3486 *Viceconsejería de Planificación Territorial y Reto Demográfico.- Resolución de 25 de septiembre de 2026, por la que se hace público el Acuerdo de la Comisión Autonómica de Evaluación Ambiental de 17 de septiembre de 2026, por el que se formula el Informe Ambiental Estratégico en el procedimiento de Evaluación Ambiental Estratégica Simplificada de la Modificación Menor del Plan General de Buenavista del Norte, en el ámbito del Campo de Golf, Tenerife.- Expte. 5/2026 (5940).*

INFORME AMBIENTAL ESTRATÉGICO DE LA MODIFICACIÓN MENOR DEL PLAN GENERAL DE ORDENACIÓN DE BUENAVISTA DEL NORTE EN EL ÁMBITO DEL CAMPO DE GOLF.

Alternativa 0

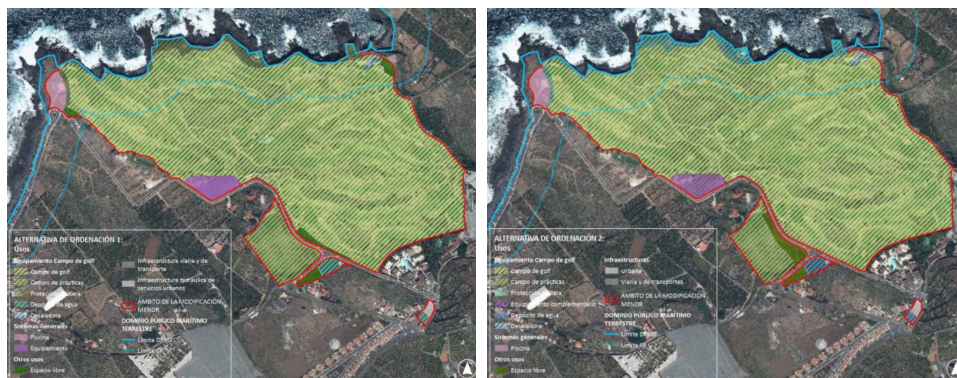
La Alternativa 1 reconoce la ocupación de dos espacios libres dotacionales por infraestructuras hidráulicas (dos depósitos y un servicio urbano) y regulariza su situación incorporándolos al sistema general municipal y al equipamiento del campo de golf. La pérdida de esta superficie dotacional se compensa delimitando cuatro nuevos espacios libres de igual extensión, restituyendo así el nivel dotacional previo.

El ámbito se estructura en cuatro piezas, una de ellas de gran tamaño ocupada por el campo de golf, una estación depuradora y franja de protección costera, que introduce tres espacios libres estratégicos que actúan como zonas de acogida y mirador junto al paseo marítimo. Las otras tres piezas, de menor tamaño, se destinan a usos públicos y complementarios: infraestructuras de servicio urbano, campo de prácticas y depósitos de agua, además del cuarto espacio libre dotacional en la pieza central.

La Alternativa 2 propone identificar el conjunto del campo de golf y su equipamiento como una única pieza funcional de carácter dotacional. En las parcelas 5a y 5b, se reconocen plenamente los usos actuales con 2 infraestructuras hidráulicas ejecutadas que pasan a integrarse formalmente en el sistema general municipal y los espacios libres previstos en el planeamiento urbanístico vigente se reubican en las piezas meridionales, garantizando así el nivel dotacional previo. La mayor de las tres piezas meridionales disminuye la superficie del campo de prácticas para acoger uno de los espacios libres públicos reubicados.

El resumen de las diferentes evaluaciones de las conclusiones (apartado 7.4 de la Documento Ambiental Estratégico) concluye señalando que la alternativa 2 es la seleccionada, por ser la única técnica, jurídica y ambientalmente viable, y la que mejor cumple con los principios de sostenibilidad, eficiencia y legalidad. Por otro lado, se valora como buena, ya que las unidades de paisaje conviven bien con su entorno sin fuertes impactos visuales.

Nota: la Alternativa 2 es la opción seleccionada porque garantiza el cumplimiento de los objetivos de la Modificación Menor, respeta el marco normativo aplicable y no genera efectos ambientales negativos significativos. Por ello, se propone como la alternativa ambientalmente más adecuada
